**Европейская экономическая комиссия****Комитет по внутреннему транспорту****Всемирный форум для согласования правил  
в области транспортных средств****Сто восемьдесят седьмая сессия**

**Соглашение 1958 года:****Рассмотрение проектов поправок к существующим  
правилам ООН, представленных GRVA****Предложение по дополнению 9 к поправкам серии 02  
к Правилам № 90 ООН (сменные тормозные накладки)****Представлено Рабочей группой по автоматизированным/  
автономным и подключенным транспортным средствам\***

**Рис. 1**

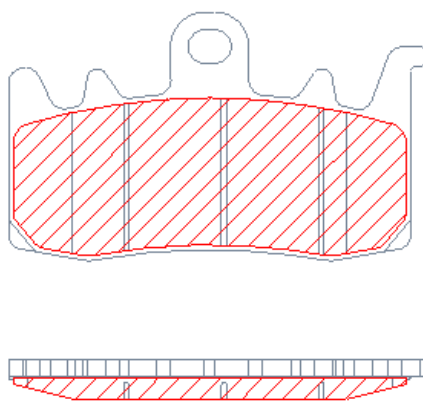
Пункт 1 приложения 7а изменить следующим образом:

Площадь фрикционного материала означает всю зону, расположенную внутри периметра тормозной накладки (см. зону с красной косой штриховкой на рис. 1, рис. 2), и, таким образом, исключает наличие любых канавок и/или фасок:
